Rapport de l'inspection des installations classées

Visite d'inspection du 9 avril 2025

Exploitant : société EOLE DU BOCAGE
Installation implantée à : Nueil-Les-Aubiers (79250)
Siège social : Domaine de Patau - 34420 Villeneuve-Lès-Béziers

Le présent rapport rend compte de l'inspection du parc éolien exploité par la société EOLE DU BOCAGE (lieu-dit 'Fragnaie') à Nueil-les-Aubiers (79250) réalisée le 09/04/2025. L'inspection avait été annoncée le 25/02/2025. Cette partie « Contexte et constats » du rapport est publiée sur le site internet www.georisques.gouv.fr.

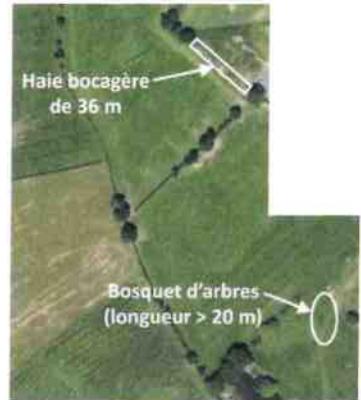
"[...] L'exploitant réalise la plantation de 56 mètres linéaires de haies, en remplacement des 28 mètres linéaires arrachés"

Pour mémoire, lors de la précédente inspection DREAL (réalisée le 22/05/2018), le sujet de la plantation compensatoire avait été abordé. Il avait été constaté l'absence de plantation (cf Ecarts n° 4 et 4^{bis} du rapport DREAL du 14/06/2018).

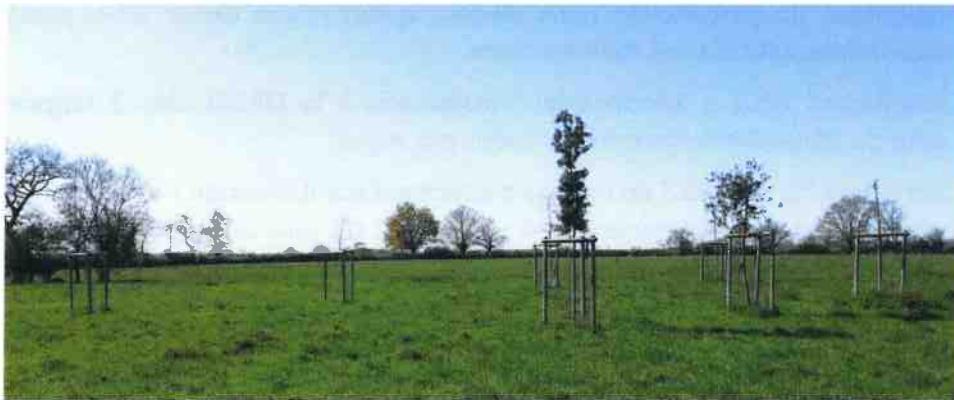
Ensuite, par mél du 18/11/2019, l'exploitant indiquait à la DREAL que le projet d'implantation des haies compensatoires était défini, à l'Est de l'éolienne E6. Le projet comportait un tronçon de 36 m et un tronçon de 20 m, représentés sur un plan :

Nous relevons que l'arrêté préfectoral du 03/07/2013 ne fixe pas d'objectif de recherche de fonctionnalité écologique et que le projet de plantations défini par l'exploitant est localisé aux abords de deux habitations, formant un écran visuel relatif en direction du parc éolien.

- l'exploitant nous a présenté la facture du paysagiste AB CREATION du 04/04/2020 ;
- il nous a indiqué que la plantation du tronçon de 36 m a été réalisée et nous a présenté sa photographie de 2020,
